RESPUESTAS A CONSULTAS FORMULADAS EN LA LICITACIÓN 90006637

De acuerdo a lo establecido en el Calendario de Actividades de Proceso de Licitación, a continuación, el Banco Central de Chile da respuesta a las consultas efectuadas por las Empresas participantes. Estas respuestas a las consultas modifican o complementan las Bases de Licitación, en los casos en que corresponda.

Mueble de cocina tipo C1: Medidas en centímetros

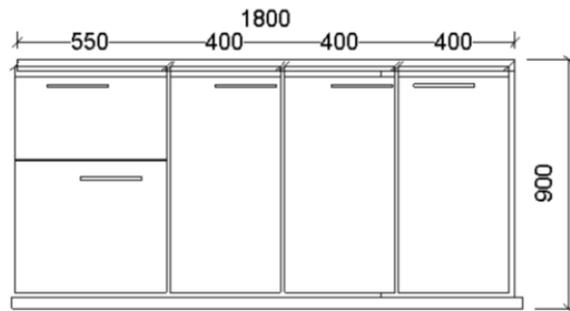
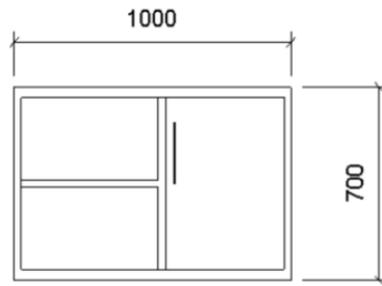
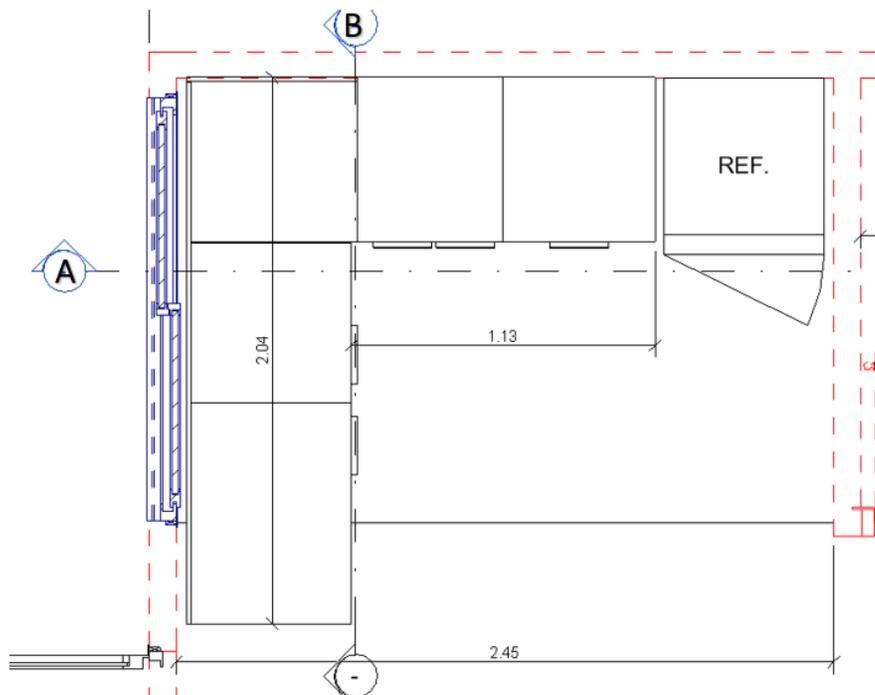
Pregunta N°6: Falta detalle de los muebles de cocina tipo B1 y C1, (medidas, tipo de rieles, cajones, etc.)

Respuesta: Se consulta mueble de muro con divisiones interiores y exteriores, en melamina de 18 mm., color a definir. Debe considerar una gaveta con riel telescópico. Adicionalmente, la cubierta de éste debe ser de granito espesor 2cm, con reborde e:10cm

Nota: Cada puerta en su interior contará con separación divisoria central.
